Parc éolien de la forêt de Bauzon sur la  
commune d'Astet (07) Société Boralex  
**Mémoire en réponse à l'Avis de la MRAe**

Mars 2022

Figure 3 – Position du projet par rapport à la sensibilité des habitats naturels, Source : Corieaulys

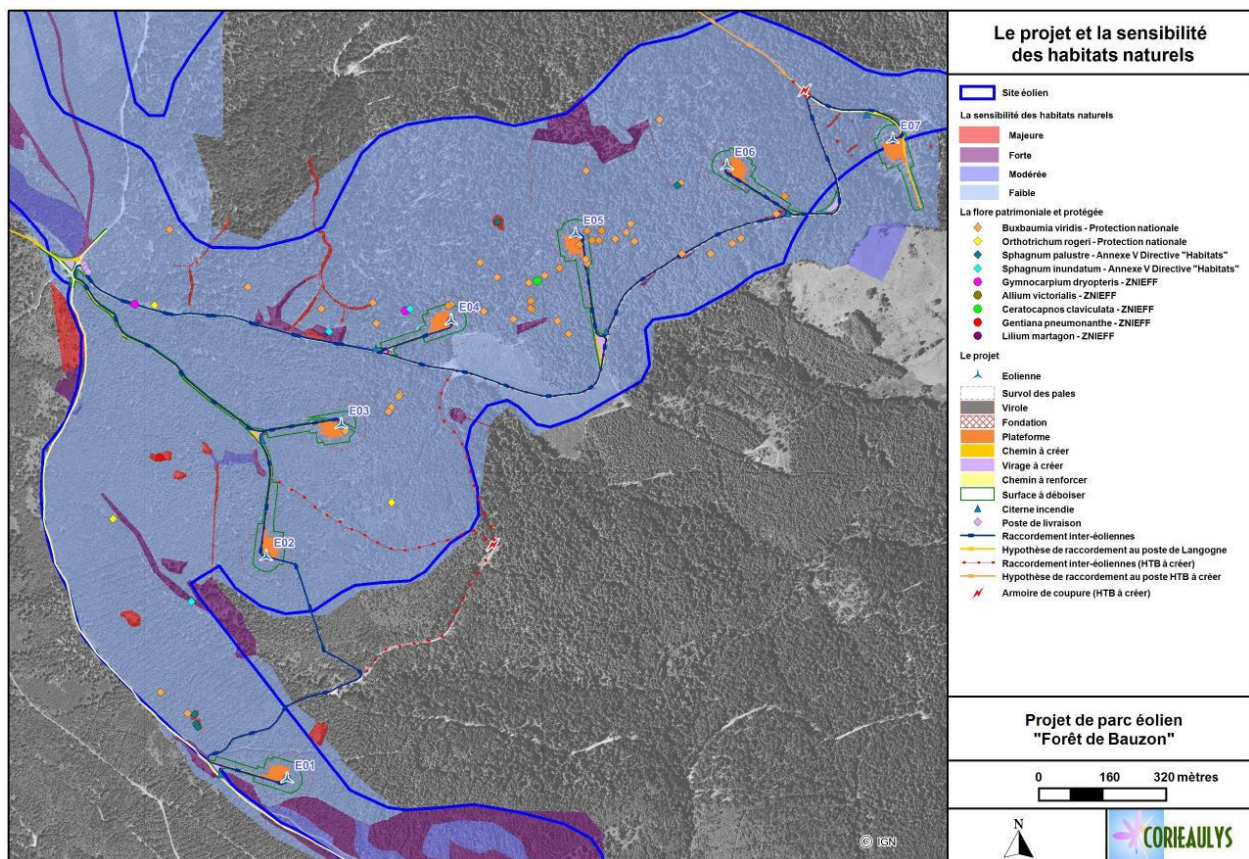
*En ce qui concerne les **milieux naturels**, la zone d'implantation des éoliennes est située pour l'essentiel dans une forêt ancienne, fortement modifiée par des plantations d'épicéas.*

*Les enjeux identifiés comme les plus forts concernent les milieux humides et les hêtraies. Ils sont hiérarchisés et cartographiés, p. 90 à 96. Il s'agit donc, forêt ancienne ou non, d'un réservoir de biodiversité important.*

La zone d'implantation des éoliennes est hors des réservoirs de biodiversité selon le SRCE<sup>4</sup> Rhône-Alpes (carte p. 125 du volet Habitats/Flore de l'Étude d'impact). Les pages 97 et 98 de ce volet Habitats/Flore montrent que 43 % de la zone d'étude constitue des habitats à enjeu faible. Les habitats à enjeu fort et majeur quant à eux n'occupent que 18 % de la zone d'étude. Après analyse avec le Conservatoire Botanique National du Massif central (CBNMC), il est ressorti que la Forêt de Bauzon n'est pas dans un état de conservation optimal (essence exotique, faible maturité biologique) et qu'il ne s'agit pas d'une vieille forêt (forêt à caractère naturel, très rare). Selon la définition du CBNMC, on peut déduire qu'il s'agit effectivement d'une forêt ancienne banale comme la plupart des forêts des montagnes ardéchoises. Tel que mentionné par la MRAe, la période de surexploitation suivie d'une conversion en Épicéa a entraîné la perte de maturité biologique et d'une partie des fonctionnalités écologiques (cf. Annexe 3 de la demande de dérogation espèces protégées). Enfin, l'étude des Indices de Biodiversité Potentielle démontre que la majorité de la forêt présente un indice faible à assez faible, notamment au niveau des emprises du projet (cf. Annexe 3 du volet Avifaune de l'Étude d'impact).

Afin de préserver les secteurs d'intérêt écologique, les emprises du projet évitent les habitats à enjeux fort et majeur comme les milieux humides et les hêtraies. En effet, 75 % des emprises du projet portent sur des habitats à enjeu faible et 24 % pour des habitats à enjeu modéré (p. 116 du volet Habitats/Flore et Figure 3).

Figure 4 – Position du projet par rapport aux risques de mortalité chiroptérologiques, Source : Exen

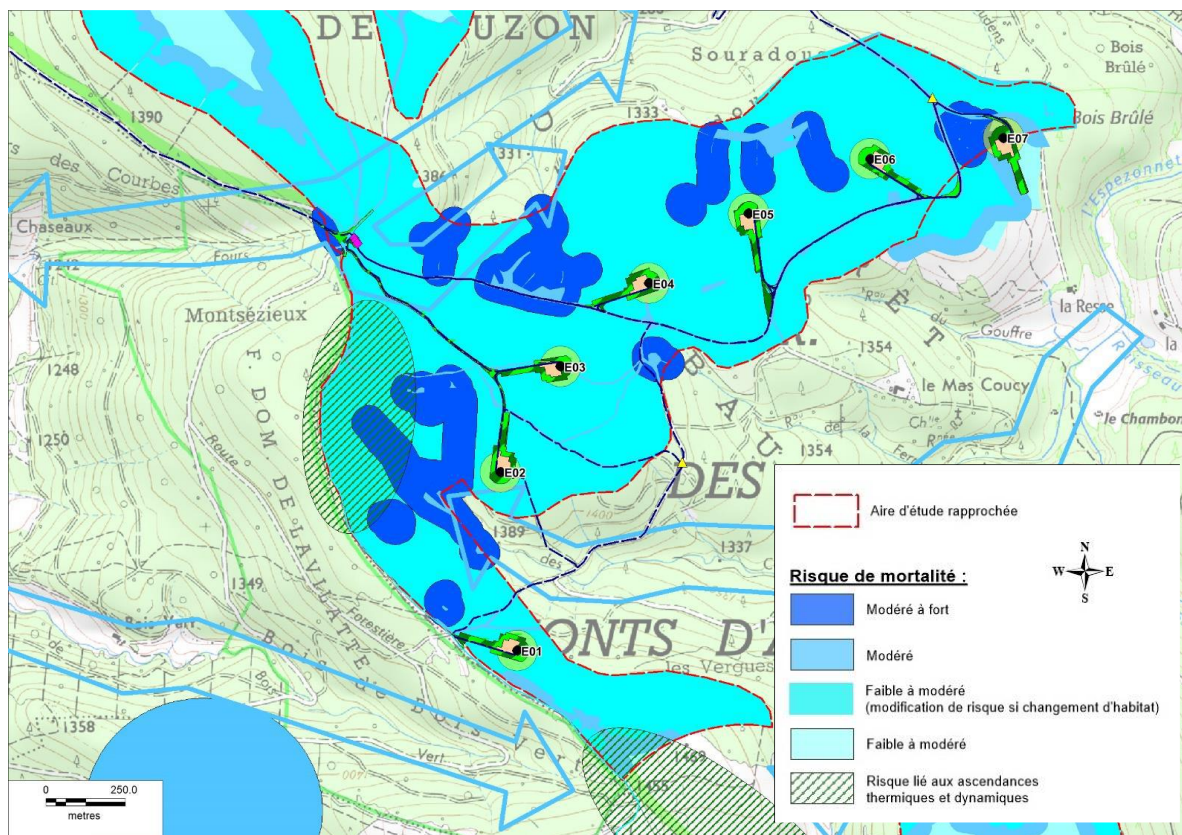
*En ce qui concerne les chiroptères, treize espèces ont été inventoriées sur la zone d'étude, dont trois sont listées à l'annexe II de la directive « Habitats » (Barbastelle d'Europe, Minioptère de Schreibers et Grand rhinolophe). Ces trois espèces présentent également des statuts de conservation parmi les plus défavorables, c'est-à-dire « quasi-menacé » ou « vulnérable » à l'échelle mondiale et européenne. Le Minioptère de Schreibers et le Grand rhinolophe sont deux espèces en danger en région Auvergne-Rhône-Alpes.*

La zone d'étude de projet étant particulièrement vaste (350 ha), le site présente en effet des enjeux faibles à modéré à fort de façon hétérogène selon les habitats et la topographie (p. 111-124 du volet Chiroptères de l'Étude d'impact). Ces enjeux ont été étudiés en détail et traduits en sensibilité vis-à-vis d'un projet éolien. C'est à partir de ces risques d'impact que le design du projet s'est construit de manière à éviter et réduire les impacts.

L'application de la séquence ERc a effectivement permis depuis un site à enjeux de construire un projet éolien avec un impact résiduel non significatif sur les chiroptères. Les mesures sont détaillées aux pages 140 à 168 de le volet Chiroptères de l'Étude d'impact (Annexe 2C). Parmi celles-ci, on peut mettre en avant :

Figure 5 – Position du projet par rapport aux risques avifaunistiques, Source : Exen

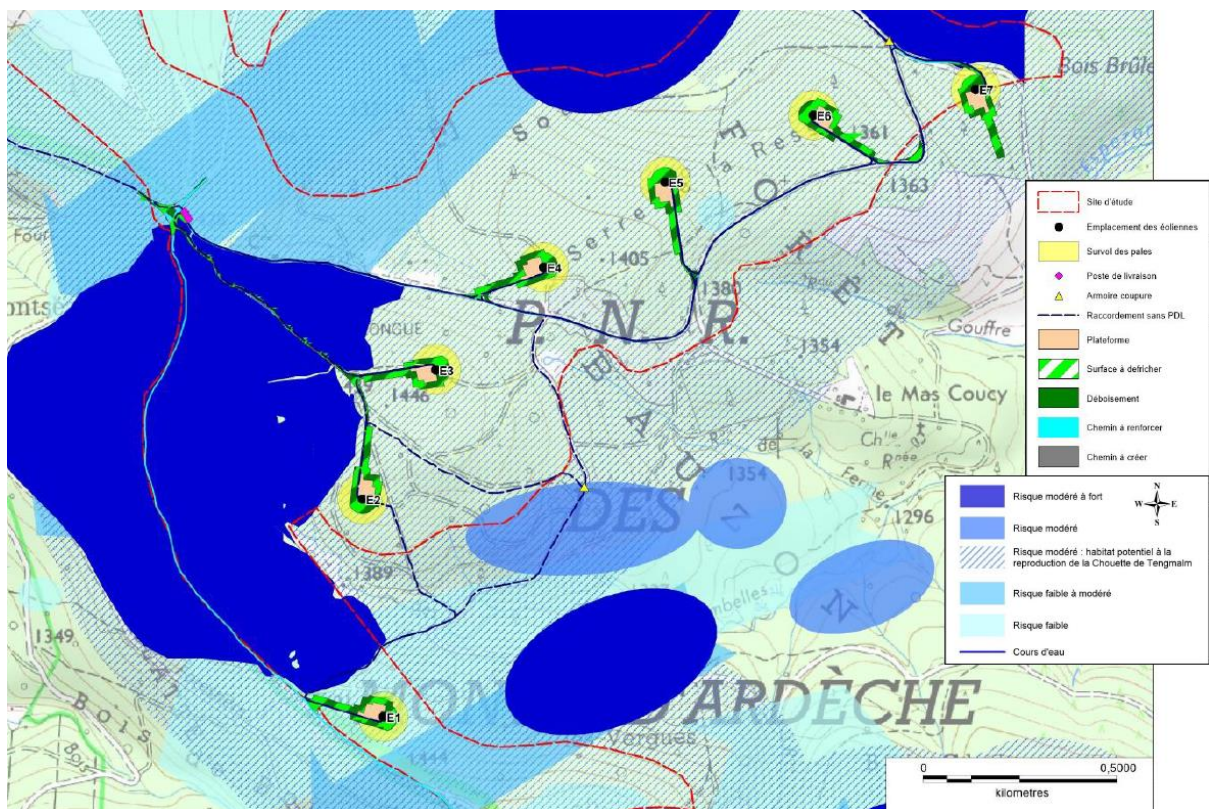
*Les rapaces nicheurs apparaissent donc comme un enjeu fort. Le secteur est aussi identifié comme un axe de passage migratoire important dans la publication du muséum national d'histoire naturelle relative à la trame verte et bleue.*

L'étude avifaune montre que les enjeux forts concernent les rapaces nicheurs et se concentrent sur les zones de reproduction probable de la Chouette de Tengmalm dans la forêt ainsi que les zones d'ascendances utilisés par les rapaces au niveau des ruptures de pente. Ces secteurs ont été identifiés et cartographiés. En phase de design du projet, Boralex a fait le choix d'éviter ces secteurs et de les éloigner des futures installations (p. 113 du volet Avifaune de l'Étude d'impact et Figure 5 ci-dessous).

Figure 7 – Carte de la zone d'influence visuelle du projet sur les lieux de vie à proximité, Sources : Territoires & Paysages, 2022

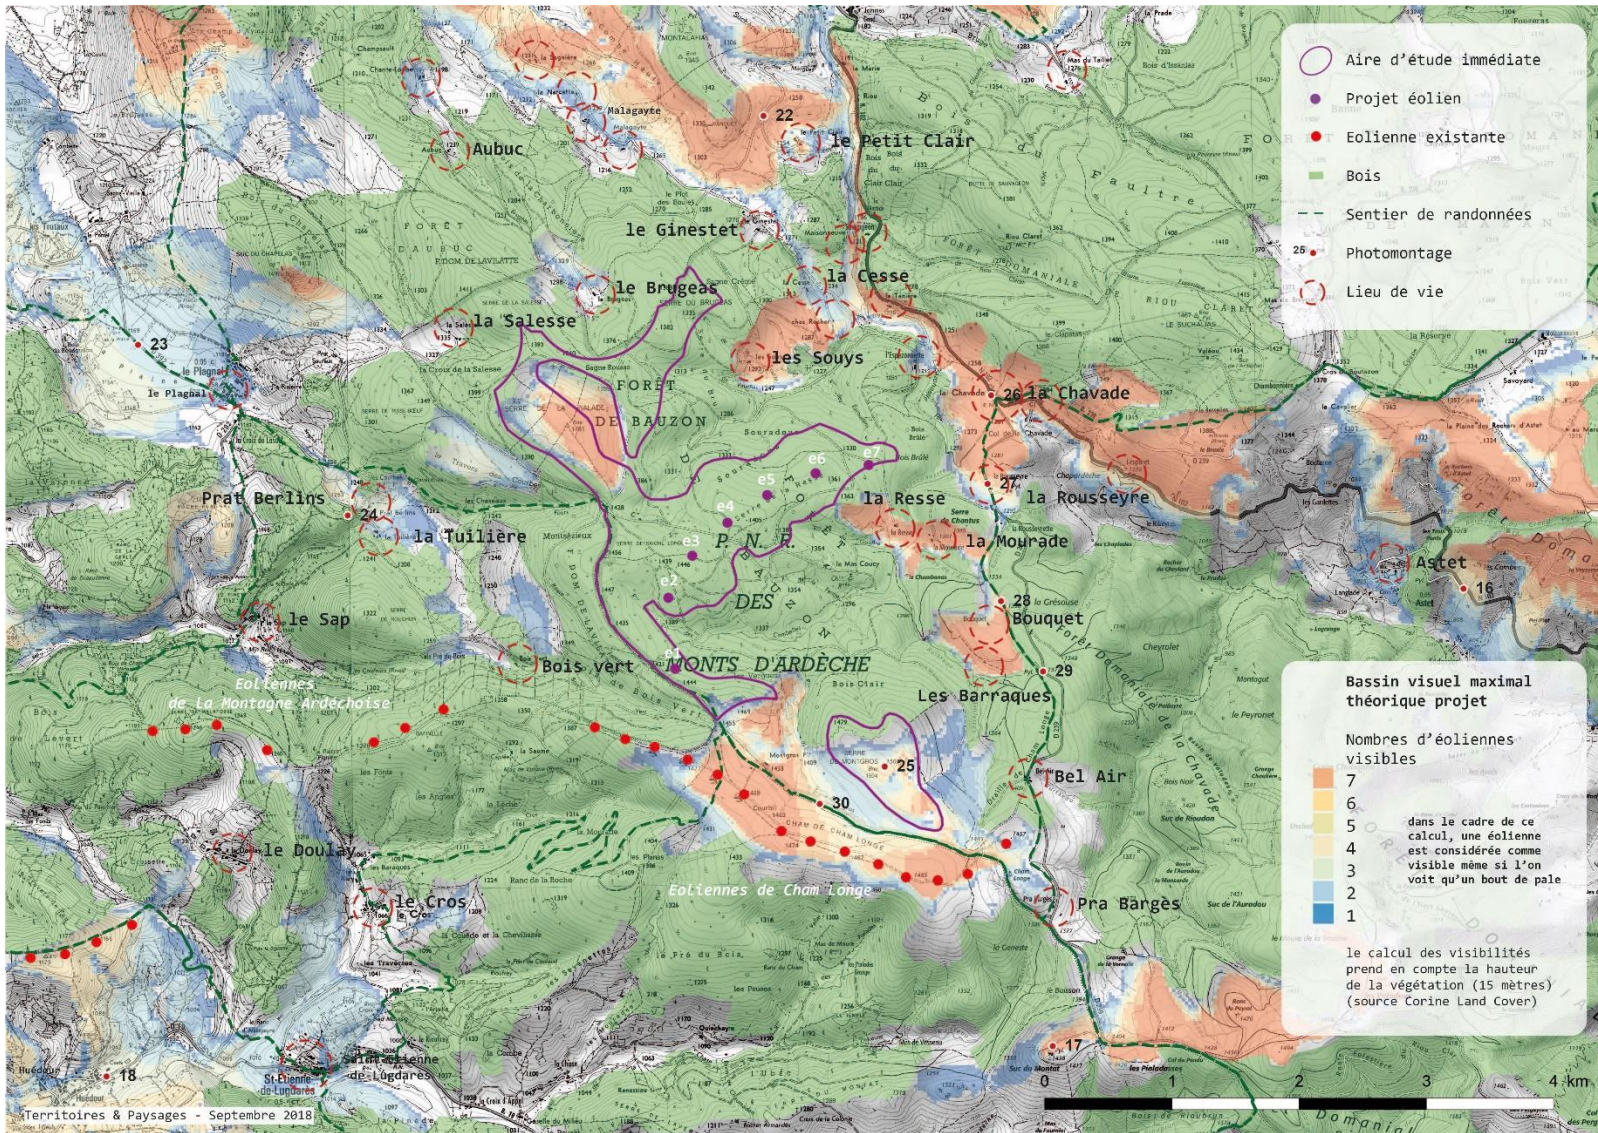
*L'Autorité environnementale recommande de compléter le volet paysager de l'étude d'impact avec une carte de localisation des habitations les plus proches du projet et d'en analyser les enjeux.*

Le volet paysager de l'Étude d'impact (p. 158 à 161) évoque bien dans la partie « 14-Synthèse des effets du projet » les enjeux, sensibilités et effets sur les habitations les plus proches ainsi qu'une carte de localisation des habitations. Réalisée dans un rayon de 4 kilomètres autour des éoliennes, la carte des visibilités des lieux de vie permet :

- Figure 7 : La carte présente dans le volet paysager de l'Étude d'impact (p.159) complétée du nom des lieux de vies pour en améliorer sa lecture
- Figure 8 : Le tableau présent dans le volet paysager de l'Étude d'impact (p. 160) des enjeux, sensibilités et effets sur les habitations

Figure 9 – Carte de localisation des contraintes identifiées par le SCoT pour le développement de projet d'énergies renouvelables, Source : Boralex

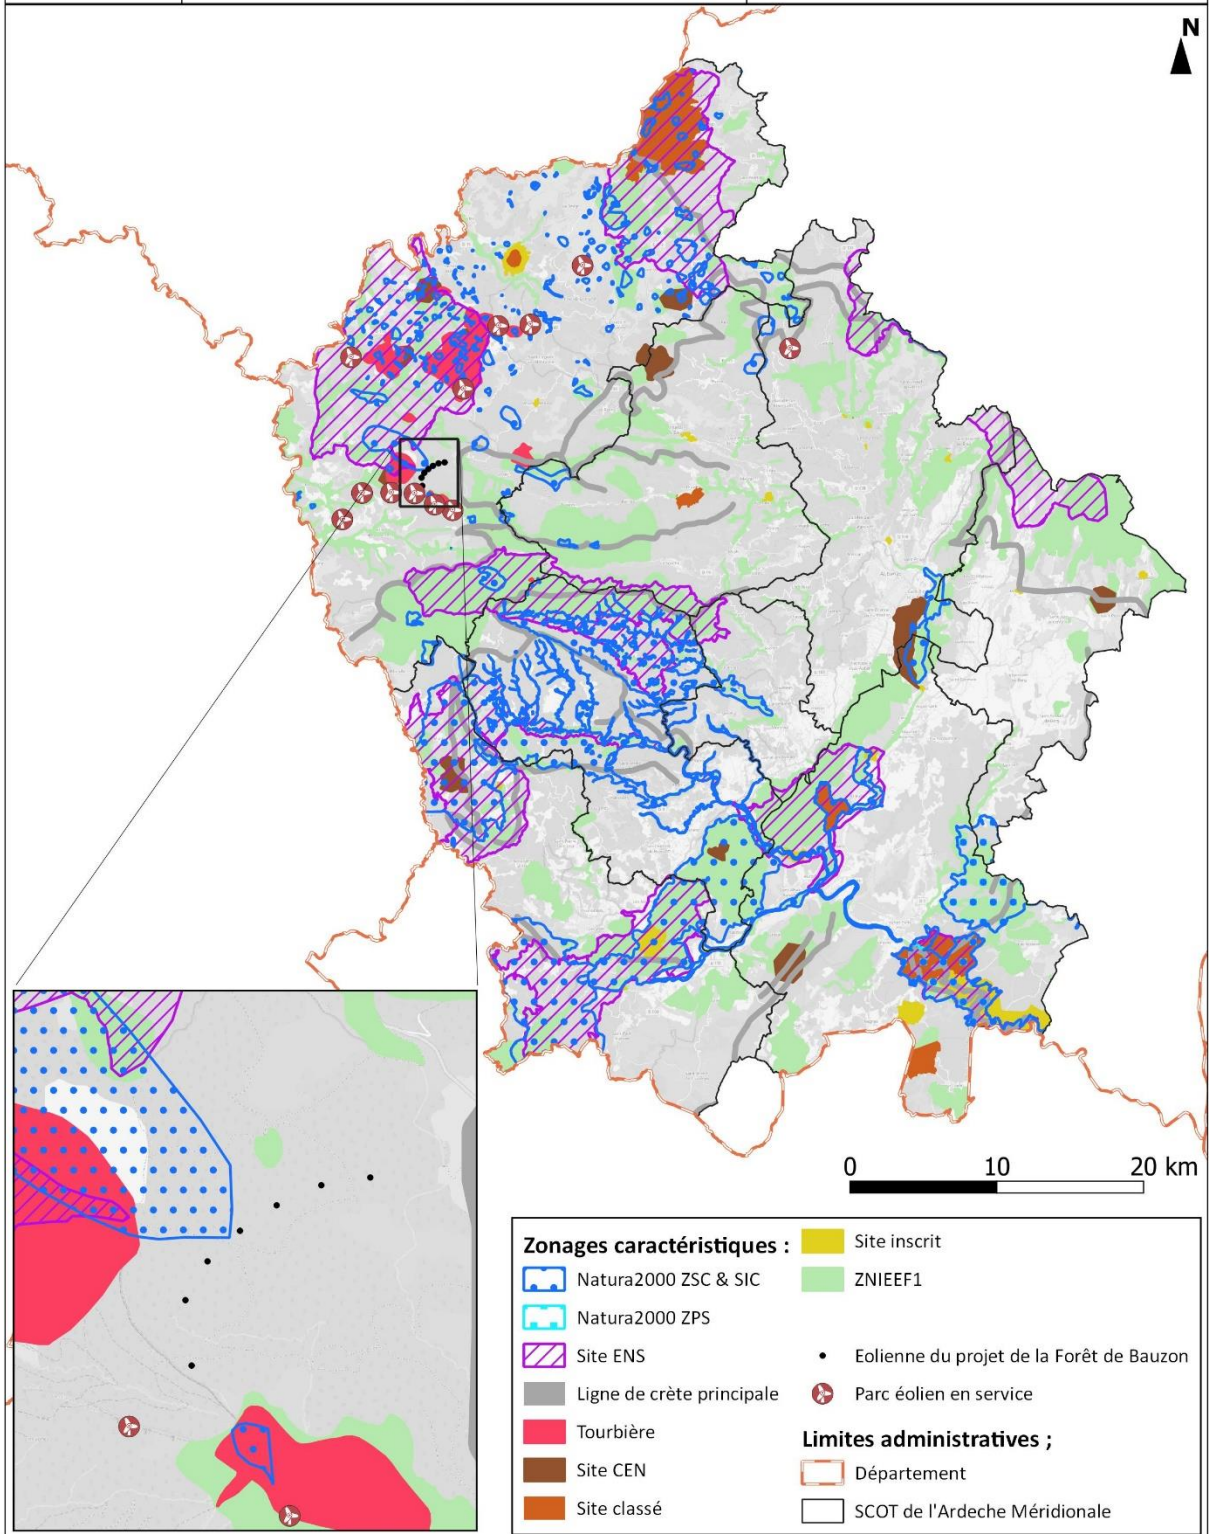
*L'Autorité environnementale recommande de justifier le choix d'implantation du projet, notamment en réalisant une comparaison avec d'autres sites à l'échelle du Scot et en comparant notamment les incidences cumulées correspondantes.*

- Boralex a évité les réservoirs de biodiversité principaux identifiés par le SCoT dans le design de ce projet.
- Boralex a évité ces paysages remarquables. Le projet ne se situe ni sur une ligne de crête majeure ni au niveau de terrasses agricoles emblématiques.
- Une fois autorisé, le projet sera ouvert à l'investissement participatif pour les citoyens ainsi que pour les collectivités, permettant à tous d'entrer au capital du projet. Plus de détails sont disponibles sur la page projet sur la plateforme Enerfip<sup>8</sup>. Plus de 400 personnes ont d'ores et déjà manifesté leur intention de participer à la future campagne d'investissement participatif.

La carte de la Figure 9 page suivante réalisée à l'échelle du SCoT illustre bien que le projet de la forêt de Bauzon respecte ces différentes recommandations.

Figure 13 - Localisation des points de prise de vue pour la réalisation des photomontages basée sur la zone d'influence visuelle du projet au niveau du col de la Chavade, Source : Territoires & Paysages

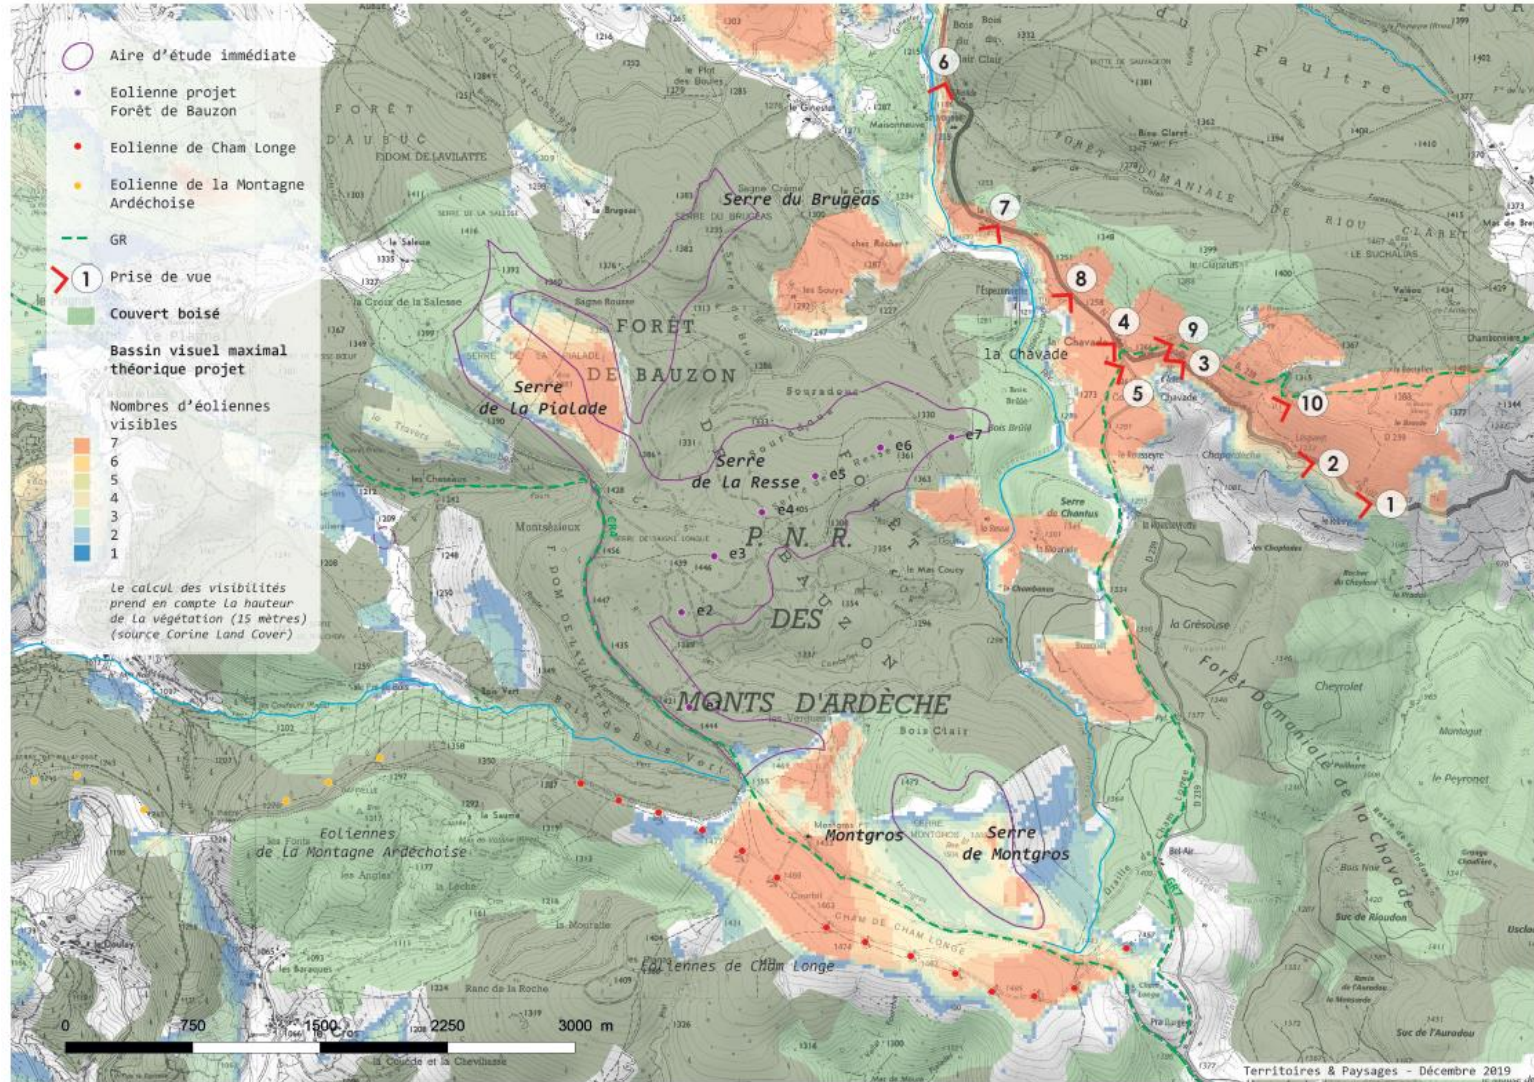
*L'Autorité environnementale recommande d'analyser de façon plus approfondie les incidences paysagères du projet depuis le col de la Chavade.*

Le col de la Chavade a fait l'objet de 10 photomontages supplémentaires compris sur la portion entre Astet et Lanarce lors de la première phase de compléments afin de rendre compte de manière descriptive des perceptions à l'approche et au niveau du col de la Chavade (cf. Figure suivante). L'analyse se trouve dans l'annexe 4C du volet paysager de l'Étude d'impact.

Figure 14 – Photographie de pales dotées du système de serrations, Source : ETD

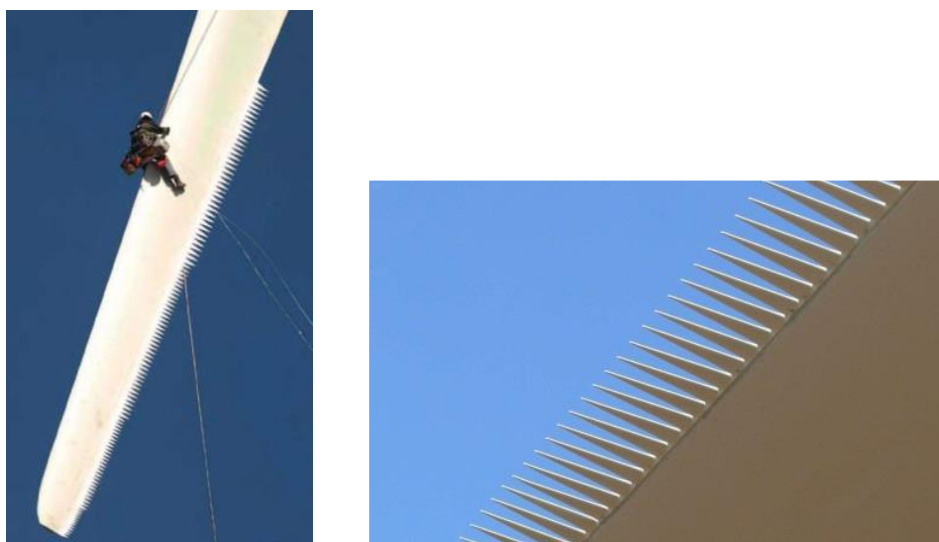
*Les simulations acoustiques réalisées avec les sept modèles d'aérogénérateurs susceptibles d'être implantés montrent que les niveaux d'émergence ne permettront pas de respecter les seuils réglementaires. La mise en œuvre d'un plan de bridage ainsi que d'un dispositif de serration sur certaines machines devraient toutefois permettre le respect des prescriptions réglementaires.*

Des serrations (cf. Figure 14) seront effectivement installées sur l'ensemble des éoliennes, et ce quel que soit le modèle de machine sélectionné. Les serrations sont des dentelures ajoutées sur le bord des pâles de la machine qui permettent de réduire le bruit aérodynamique pendant le fonctionnement.
